再処理施設、廃棄物管理施設、  
加工施設(濃縮)、廃棄物埋設施設、  
加工施設(MOX)保安規定(変更)認可申請書  
審査資料  
(コメント回答)

2020年8月7日  
日本原燃株式会社

原子力規制における検査制度の見直しに伴う保安規定(変更)認可申請【再処理施設、廃棄物管理施設、加工施設(濃縮)、廃棄物埋設施設、加工施設(MOX)】に係る審査会コメントリスト

●▲:JEAC4209-2016 MC-4「保守管理」の【解説4】に示す3つのPDCAサイクルに相当する。  
 図-1 施設管理の基本フロー

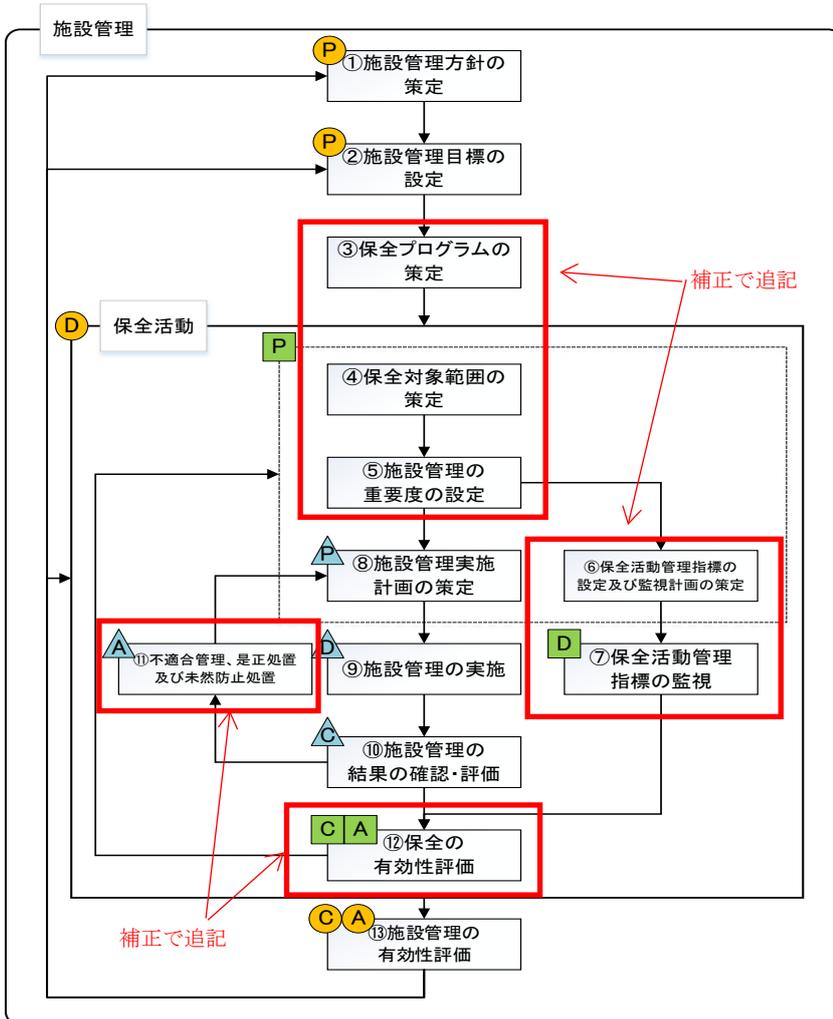
廃棄物埋設施設における保安規定の記載について、「原子力事業者等における使用前事業者検査、定期事業者検査、保安のための措置等に係る運用ガイド」(以下、「保安措置運用ガイド」という。)の要求事項を踏まえ、施設管理として実施することを保安規定に記載すること。

保安規定では左記「施設管理の基本フロー」（審査会合資料2-1参照）のうち、①施設管理方針の策定、②施設管理目標の設定、⑧施設管理実施計画の策定、⑨施設管理の実施、⑩施設管理の結果の確認評価、⑬施設管理の有効性評価に該当する項目を規定し、それ以外は下位文書に記載するとしていた。

「施設管理の基本フロー」に記載した項目はすべて保安規定に記載する。（赤枠範囲を追記する。）
